## SERVICE INFO – LuK 0091

# Δευτερεύουσα (κάτω) αντλία συμπλέκτη 512 0050 10

## Διαφοροποίηση εκδόσεων

Εικόνα 1: Δευτερεύουσα αντλία συμπλέκτη 512 0050 10 (έκδοση 1/πρώτη τοποθέτηση)

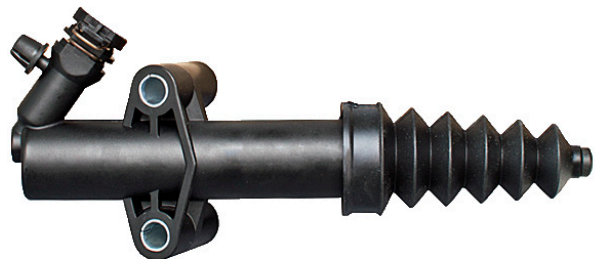
Μπορεί να προμηθευτείτε δύο διαφορετικές εκδόσεις της κάτω αντλίας του συμπλέκτη με κωδικό αντ/κού 512 0050 10. Η μία έκδοση, αντιστοιχεί στον αρχικό εξοπλισμό από άποψη εμφάνισης και χειρισμού, ενώ η άλλη διαφέρει και στις δύο περιπτώσεις.

Στην έκδοση 1 (Εικ. 1), η υδραυλική γραμμή του οχήματος μπορεί να συνδεθεί απευθείας στην αντλία του συμπλέκτη, χρησιμοποιώντας τον προσαρμογέα του. Για την εξαέρωση, μετακινήστε το κάτω κλιπ συγκράτησης, στη πρώτη του θέση και τραβήξτε ελαφρώς τον σύνδεσμο από το περίβλημά του. Μετά την εξαέρωση, επιστρέψτε το στην αρχική του θέση και κλειδώστε το κλιπ συγκράτησης.
